# Plans d'aménagement particulier « quartier existant »

## Modification ponctuelle (dossier MoPo - PAP QE 5)

Janvier 2026

### ADMINISTRATION COMMUNALE DE TROISVIERGES

PAP QE EN VIGUEUR / PROJET DE MODIFICATION PONCTUELLE DU PAP QE  
Localité de Troisvierges

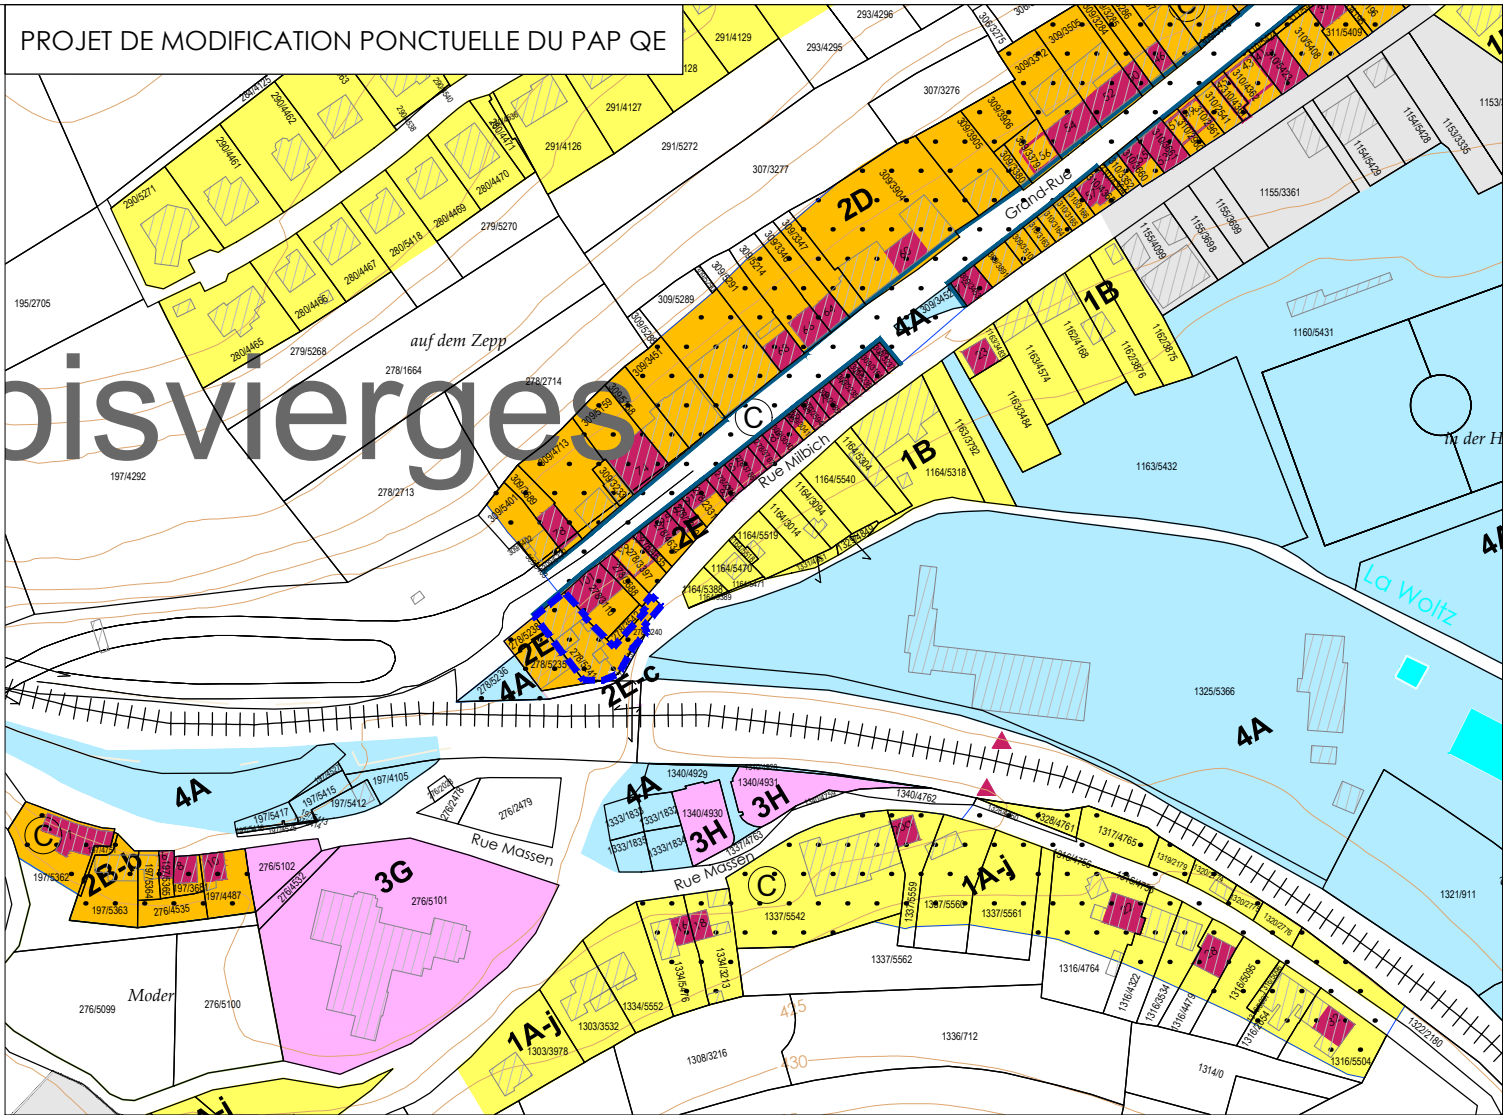
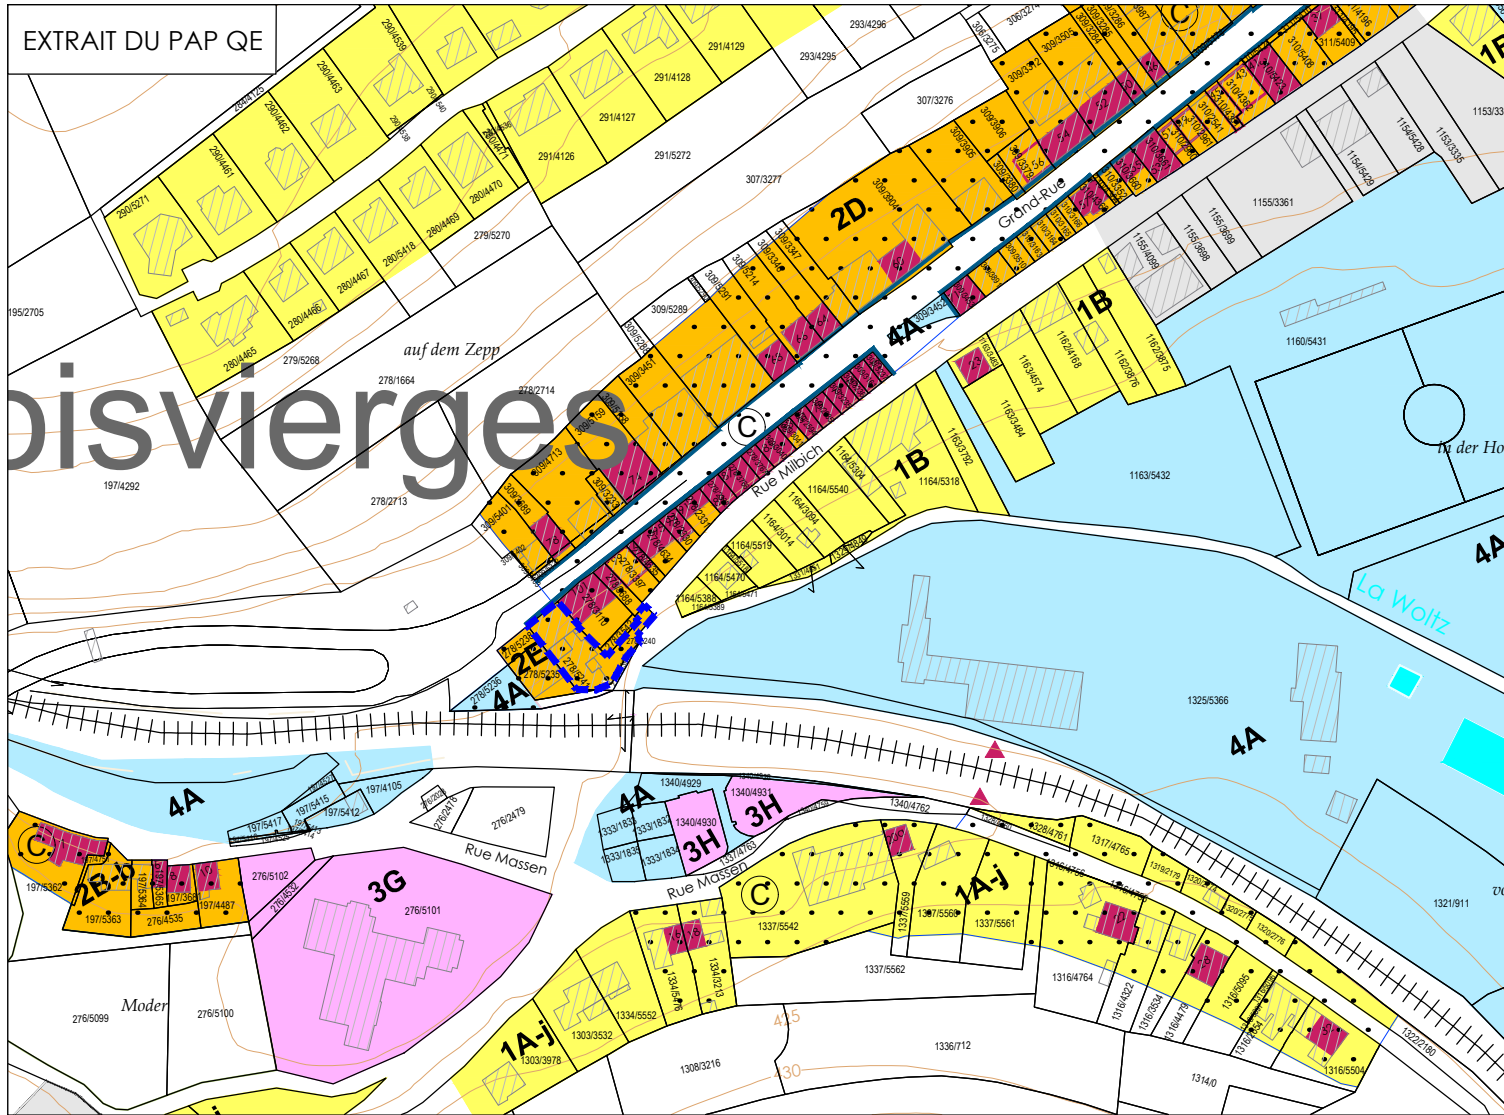
Le plan de repérage des localités de Troisvierges et Biwisch délimite le sous-quartier concerné par le présent dossier de modification ponctuelle, respectivement la parcelle 278/5241 localisée le long de la Grand-rue.

Le plan ci-après illustre la situation du PAP QE en vigueur et celle du projet de PAP QE pour la zone mentionnée précédemment.
